2024 年 11 月 21 日

「無桿缸 MCRPL(F)系列，變更傳感器使用規格， 並改以新品 MCRPL(F)2 上市」設變通知

MCRPL-Ø16~Ø40 和 MCRPLF-Ø16~Ø63。

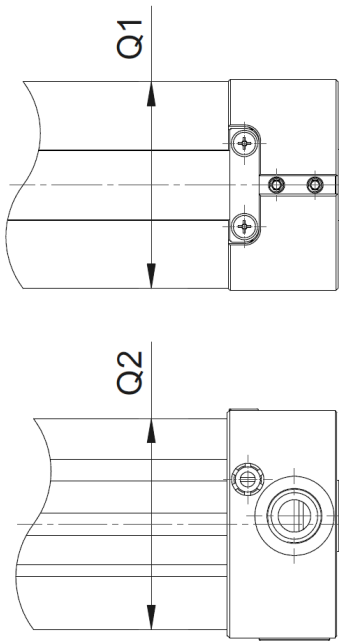
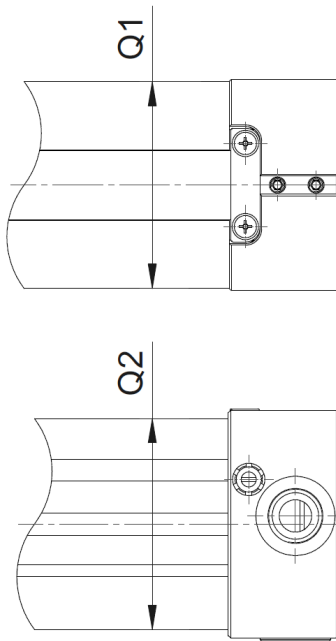
- A. 為整合產品線上的各傳感器規格，使其種類精簡化，因此轉換使用新型號傳感器 RDT。
- B. 因缸管外形明顯差異，故改以第 2 代產品 MCRPL(F)2 系列上市，取代既有產品。
- C. 口徑 Ø32/Ø40 缸管，為配合新型傳感器，需變更其寬度或高度，但不影響產品使用及安裝。

變更前	變更後																		
1.型號： MCRPL MCRPLF	1. 型號： MCRPL2 MCRPLF2																		
2.  <table><tr><th>口徑</th><th>Q1</th><th>Q2</th></tr><tr><td>32</td><td>48</td><td>52</td></tr><tr><td>40</td><td>58</td><td>58</td></tr></table>	口徑	Q1	Q2	32	48	52	40	58	58	2.  <table><tr><th>口徑</th><th>Q1</th><th>Q2</th></tr><tr><td>32</td><td>51</td><td>52</td></tr><tr><td>40</td><td>59</td><td>58.5</td></tr></table>	口徑	Q1	Q2	32	51	52	40	59	58.5
口徑	Q1	Q2																	
32	48	52																	
40	58	58																	
口徑	Q1	Q2																	
32	51	52																	
40	59	58.5

MCRPLF-Ø16~Ø63 傳感器規格

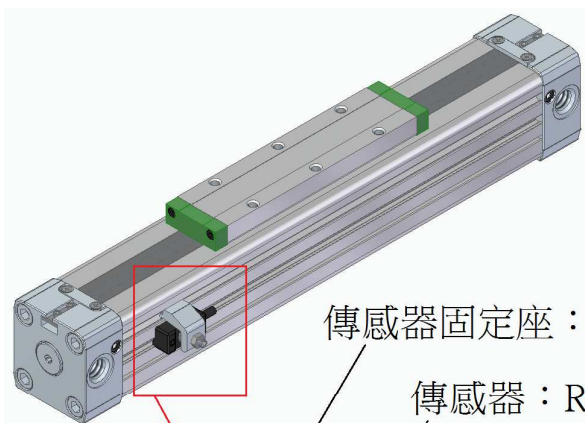
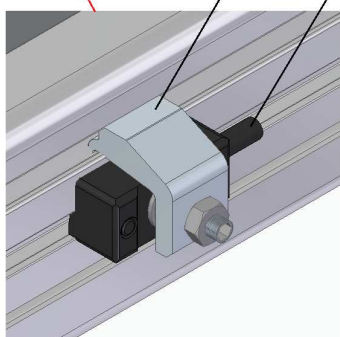
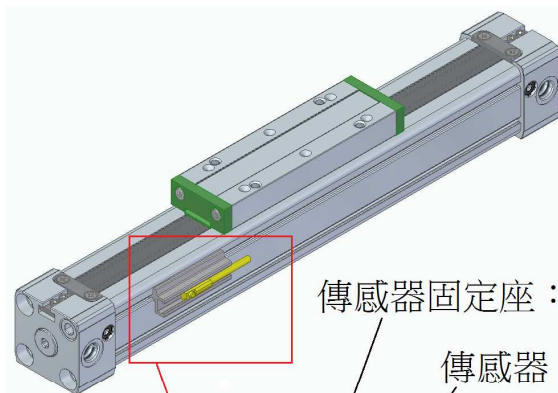
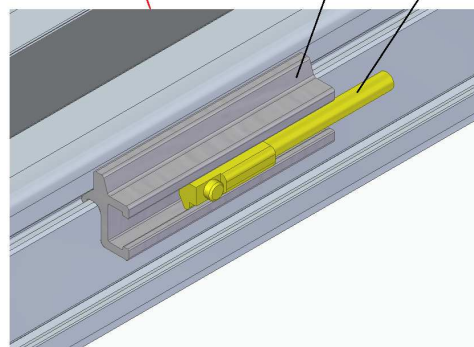
傳感器固定座：HPL

傳感器：RCAL

傳感器固定座：HPL2

傳感器：RDT

MCRPLF2-Ø16 / Ø25 傳感器規格

MCRPLF2-Ø32~Ø63 傳感器規格

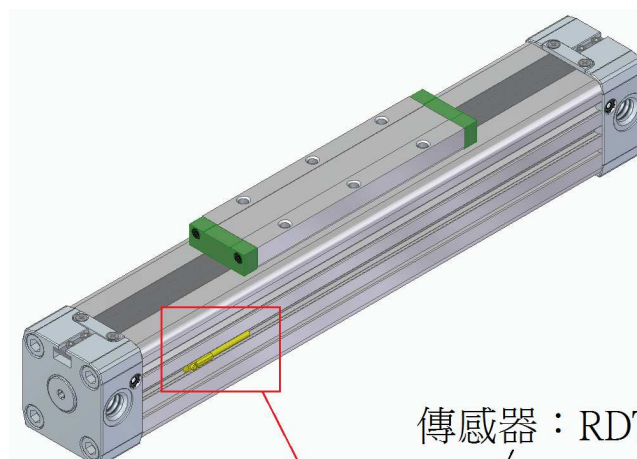
傳感器：RDT
